TRIBUNAL REGIONAL ELEITORAL DO PARANÁ

FÓRUM ELEITORAL MANGUEIRINHA

Relatório de vistoria técnica da edificação

Elaboração de relatório de vistoria técnica do Fórum Eleitoral de Manguinhos

Imagem 3 – Piso tátil – Situação atual.

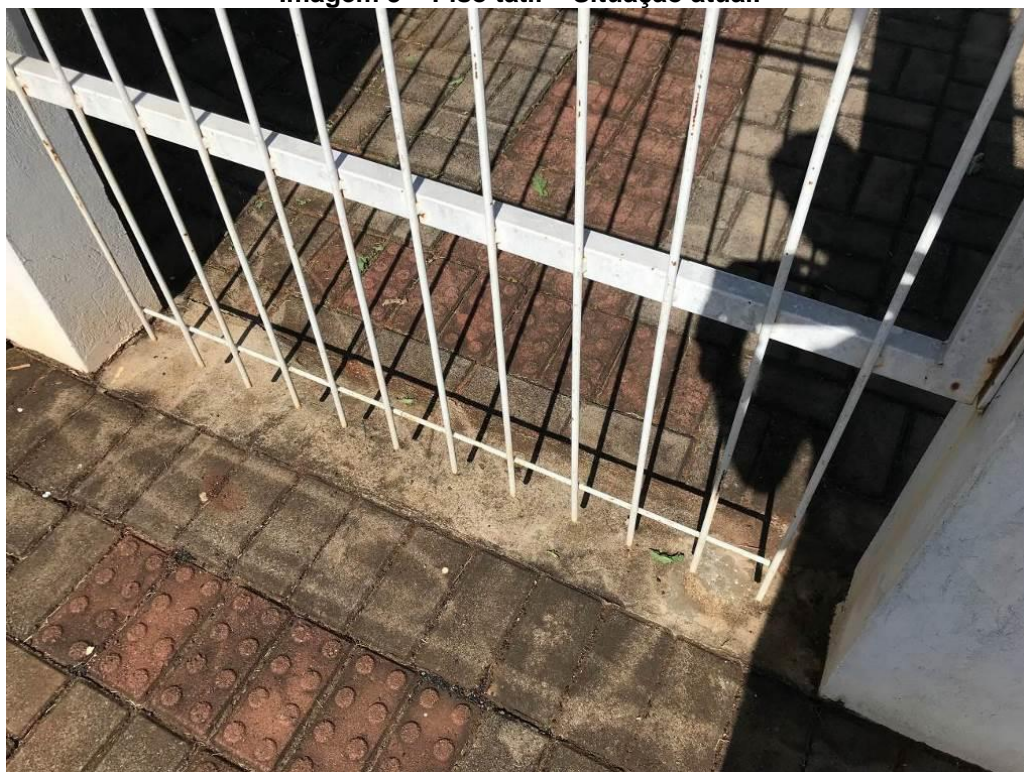
Na Imagem 3 e na Imagem 4 pode-se observar que o piso tátil na entrada do Fórum Eleitoral encontra-se em desconformidade com a norma devido as dimensões mínimas exigidas, estando assim o caminho fora do exigido pelas normas vigentes, além de apresentar péssimo estado de conservação e o piso no entorno ser pavimento tipo paver.

Imagem 7 – Estacionamento – Situação Atual.

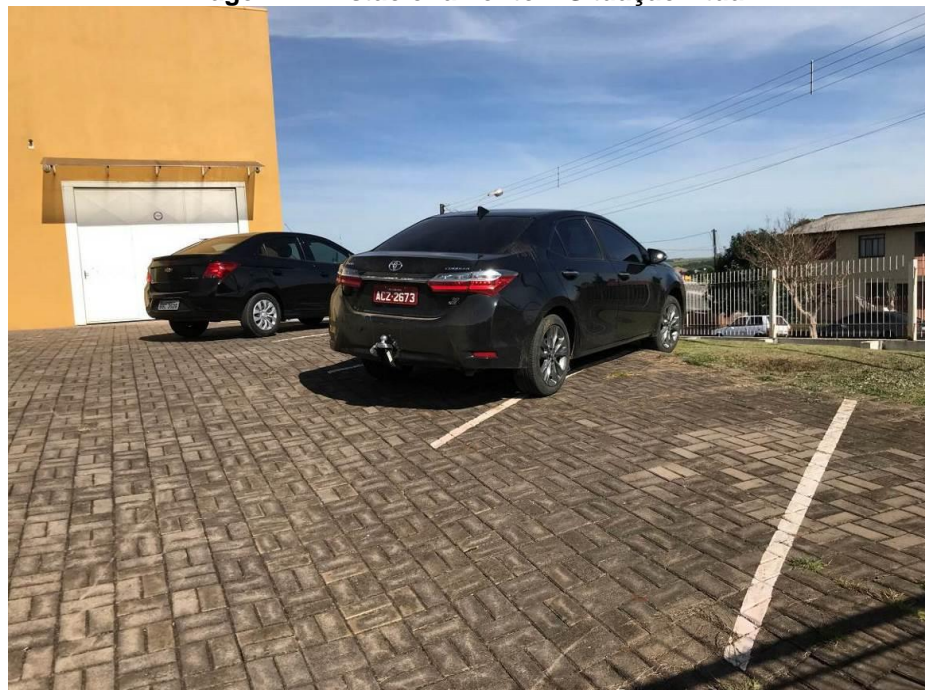
Atualmente o estacionamento, Imagem 6 e Imagem 7, possui uma vaga reservada para PCD, porém com dimensões diferentes do exigido pela norma NBR 9050/2015. Nenhuma vaga é reservada para pessoas idosas, estando assim o estacionamento fora daquilo exigido nas normas e leis vigentes à matéria.

Devido ao alto custo, optou-se por não se executar a extensão do estacionamento de veículos para inclusão de novas vagas, dessa maneira apenas existirão as vagas reservadas para PNE e IDOSO.

Imagem 9 - C.A.E.

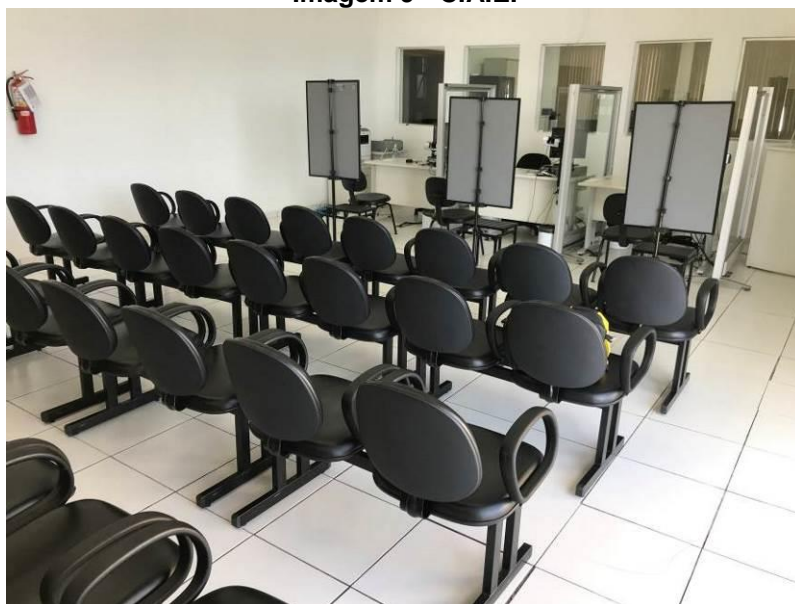
A C.A.E., Imagem 9, não possui qualquer caminho acessível, com piso tátil, também não conta com um módulo de referência, com o símbolo de PCD, ambos itens exigidos pela norma vigente para tornar a edificação acessível. Vale ressaltar que não é necessário a execução de piso tátil e demais critérios de acessibilidade nos cartórios, pois não é realizado atendimento ao público nas salas.

Imagem 19 – Tomadas de Piso C.A.E.

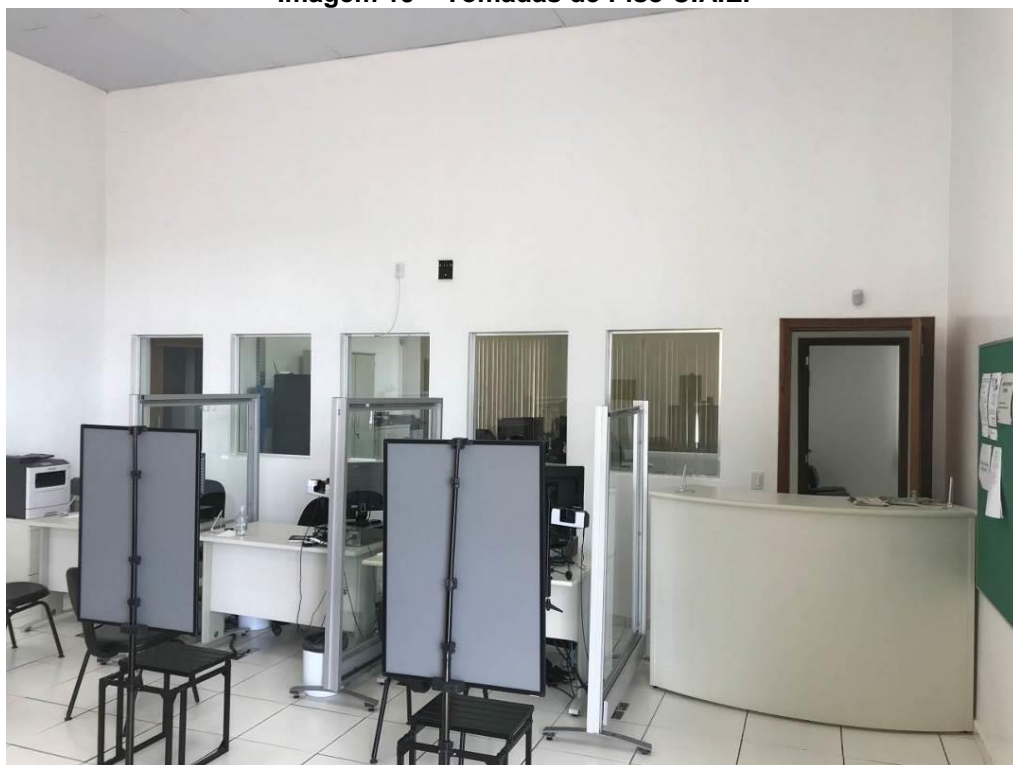
Algumas tomadas da CAE, como pode ser visto na Imagem 19, que estão instaladas no piso não estão funcionando, a sua posição ainda possibilita a entrada de água e possíveis curtos circuitos, além de dificultar a limpeza e manutenção. Foi solicitado pelos servidores que o sistema de tomadas de piso seja substituído.

Imagem 25 – Toldo Porta da C.A.E.

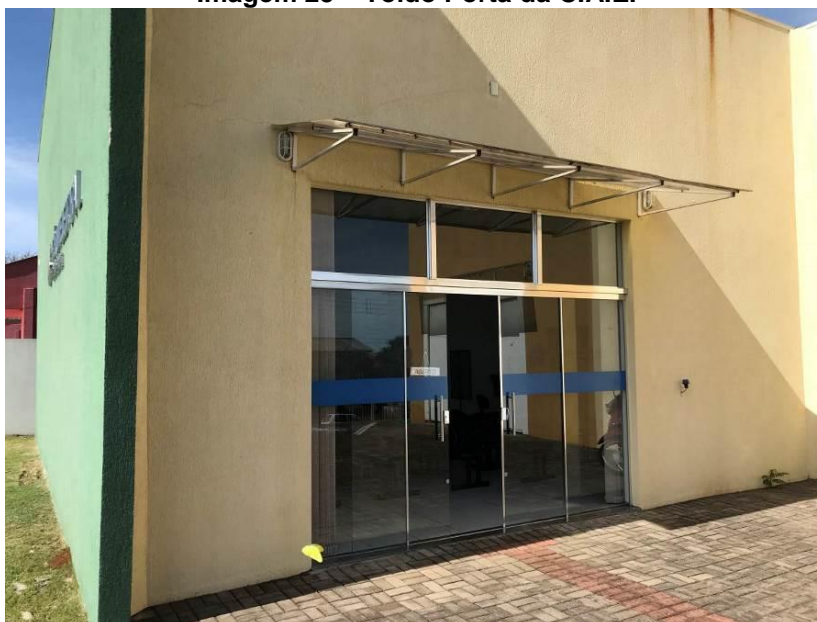
Atualmente existem 3 toldos na edificação, sobre a porta da C.A.E. (Imagem 25) sobre o Portão do Depósito de Urnas (Imagem 26) e sobre a porta da Copa (Imagem 27), nenhum dos toldos possui rufo de encosto, o que facilita a infiltração de águas na parede abaixo dos toldos.

Imagem 42 – Fissuras em Parede próximo à janela – Externa.

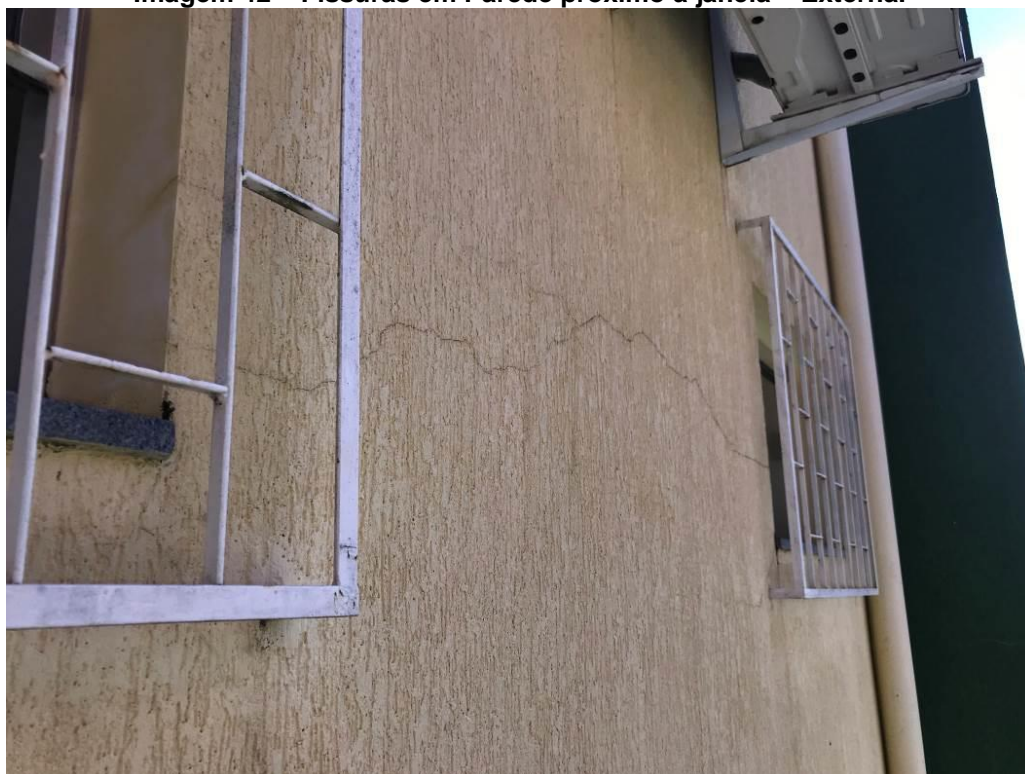
Durante a visita não foi possível identificar a exata causa para tal, porém observou-se que diversas fissuras, localizadas principalmente no ambiente da C.A.E. e próximas à janelas onde a causa provável é a falta de vergas e contra vergas. As fissuras podem ser observadas na Imagem 38, na Imagem 39, na Imagem 40, na Imagem 41, na Imagem 42 e na Imagem 43.

Imagem 47 – Piso Cerâmico – Situação Atual.

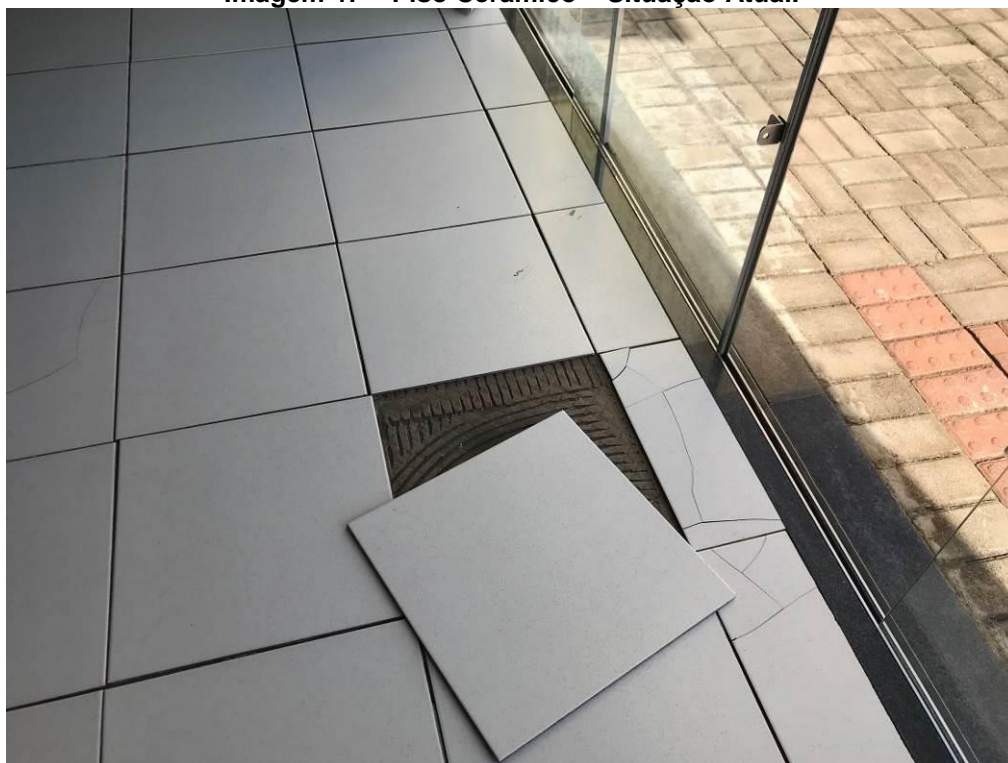
Todo o piso cerâmico da edificação encontra-se com sinais de falha de fixação, em alguns pontos é possível retirar a peça cerâmica com facilidade com as mãos, devido a estas estarem soltas, algumas peças inclusive já encontram-se com trincas devido aos problemas de fixação. A situação atual do piso cerâmico é representada na Imagem 47, na Imagem 48, na Imagem 49, na Imagem 50 e na Imagem 51. Os mesmos problemas estendem-se aos rodapés cerâmico, Imagem 52 e Imagem 53.

Imagem 57 – Calçada Externa – Situação atual.

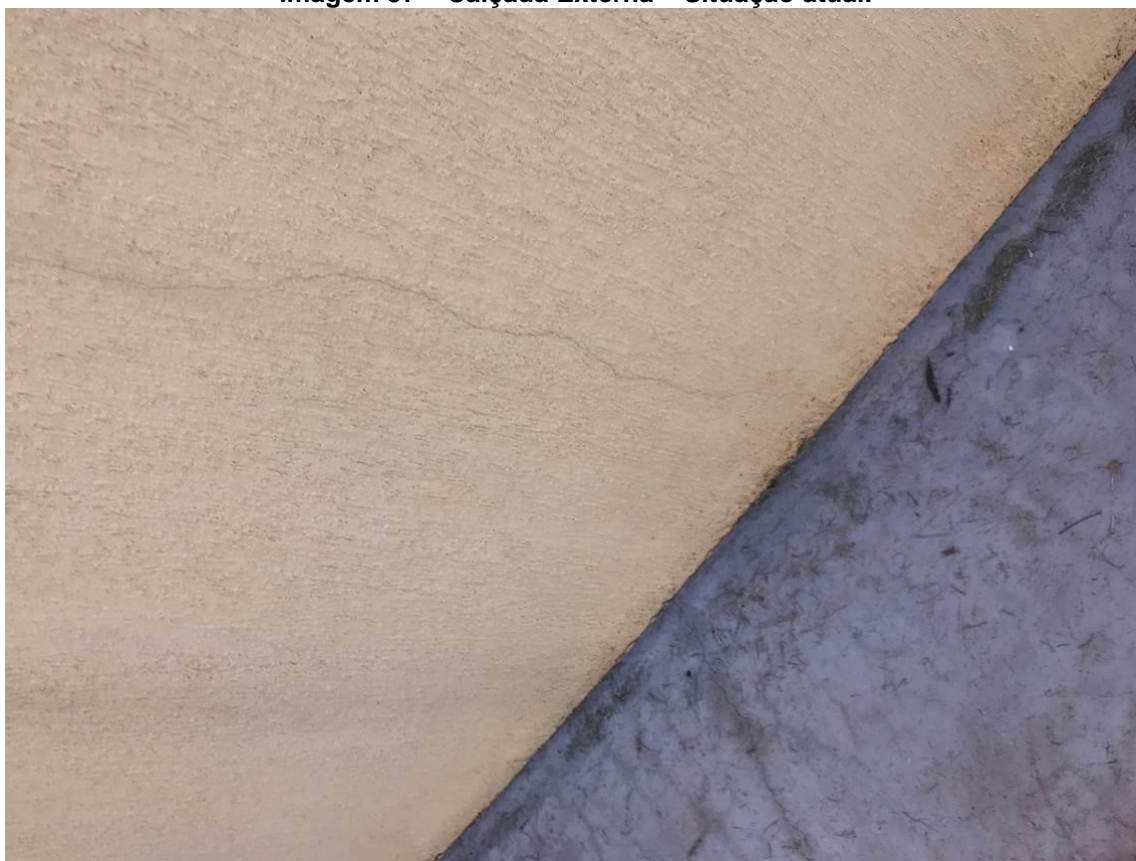
Notou-se durante a visita que parte da calçada externa no perímetro da edificação está muito desgastada, como representa a Imagem 57 e a Imagem 58. Em alguns pontos, como mostra a Imagem 59, a parte inferior da parede também apresenta sinais de infiltração em seu revestimento, o que mostra a falta de impermeabilização da área. Parte do desgaste da calçada no perímetro é ocasionado devido ao despejo direto das tubulações de drenos de ar-condicionados, que atualmente é feita conforme mostra a Imagem 60.

Imagem 61 – Platibanda Cobertura.

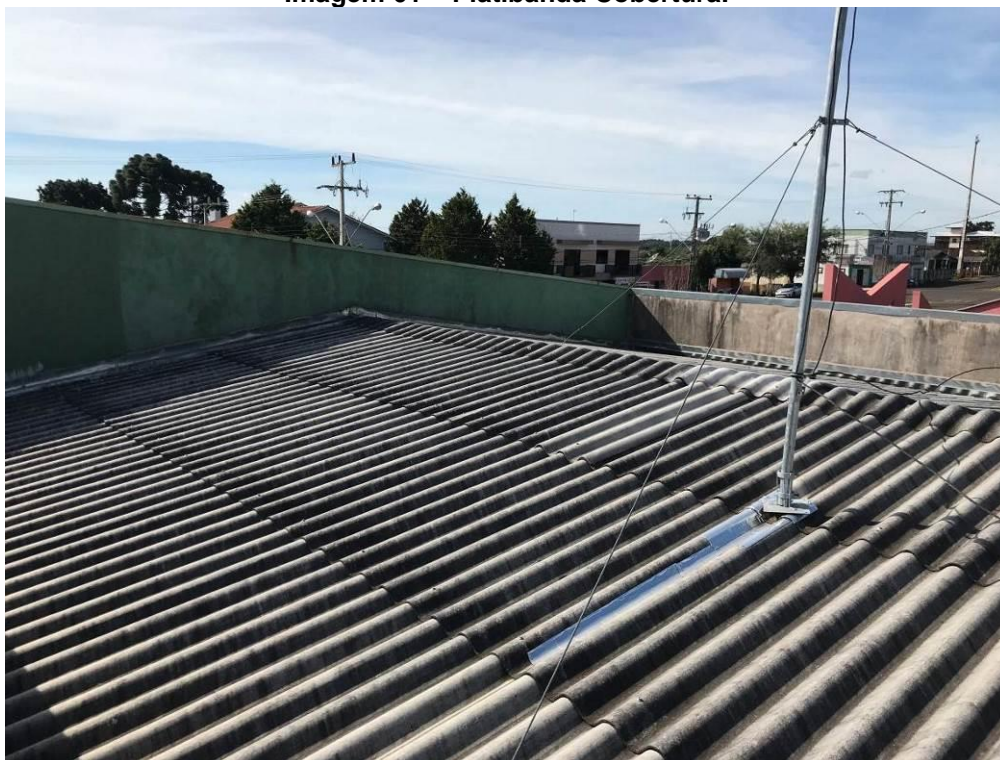
Atualmente a platibanda apresenta sinais de deterioração em seu revestimento, como mostra a Imagem 61 e a Imagem 62. Foi identificado também uma fissura continua na platibanda do Depósito de Urnas, Imagem 63. A Imagem 64 mostra que uma parte da platibanda, onde possivelmente está localizada uma tubulação, teve seu revestimento reestruturado com massa corrida, porém sem a aplicação de pintura no local.

Imagem 65 – Rufo – Situação atual.

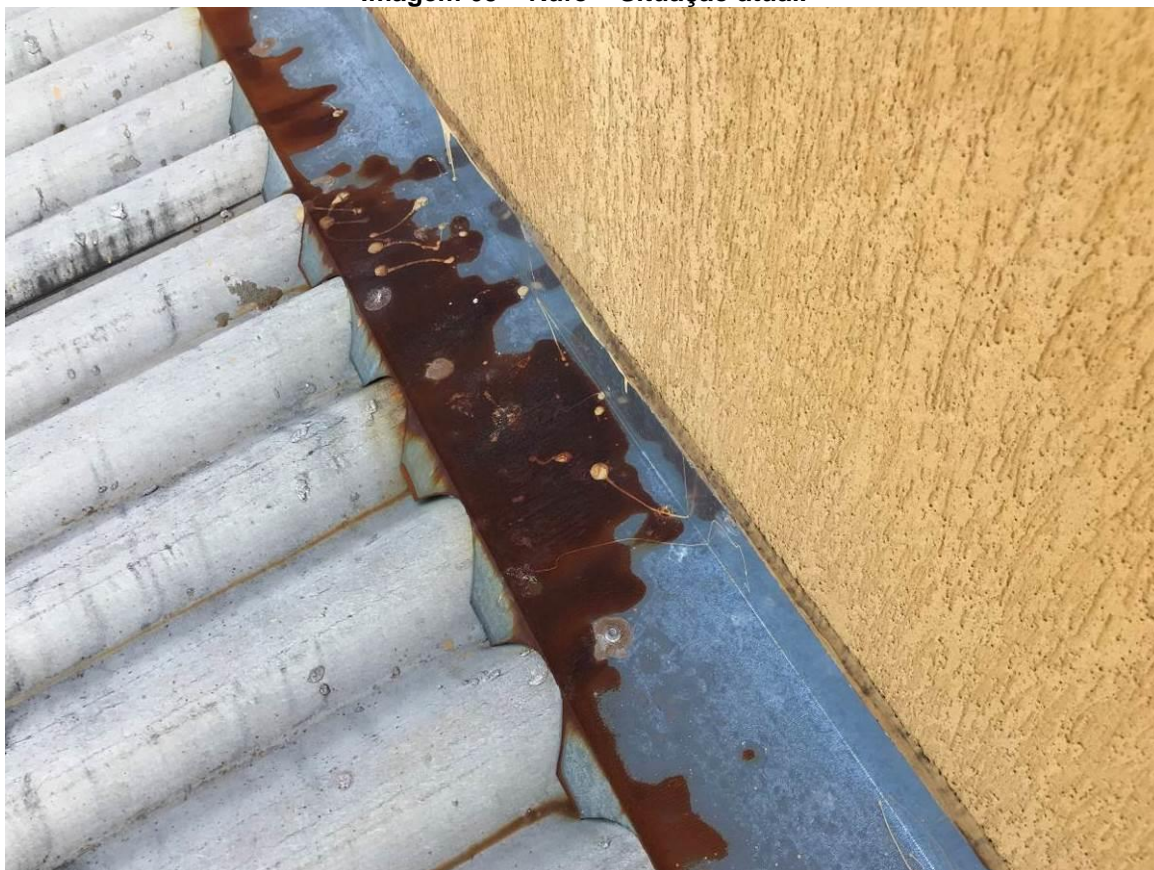
Tanto o rufo de topo como o rufo de encosto apresentam graves sinais de deterioração e de oxidação, como pode ser observado na Imagem 65, na Imagem 66, na Imagem 67. Na Imagem 68 inclusive pode-se perceber que a deterioração do rufo de topo já afeta o revestimento da parede externa. Também é possível observar que o embutimento do contra rufo na alvenaria não foi corretamente executado, facilitando a infiltração de águas pluviais nas paredes.

Imagem 74 – Extintor de Incêndio – Situação Atual.

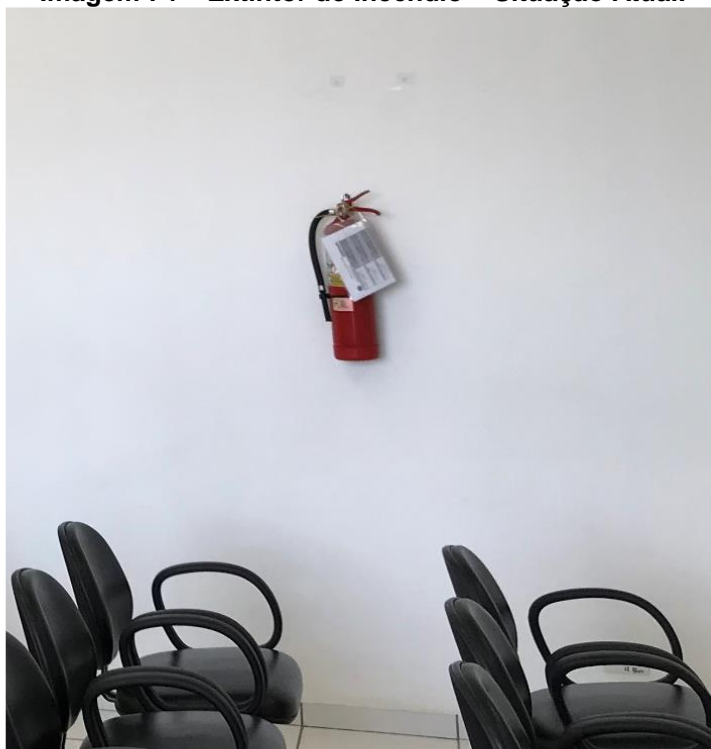
A sinalização de emergência da edificação é praticamente inexistente, apenas foi localizada sinalização no corredor dos cartórios, como mostra a Imagem 72. Os extintores possuem sinalização, porem com sinalização incompleta e em inconformidade com as normas atuais, como mostra a Imagem 73 e a Imagem 74. Os quadros de força também não possuem a correta sinalização.
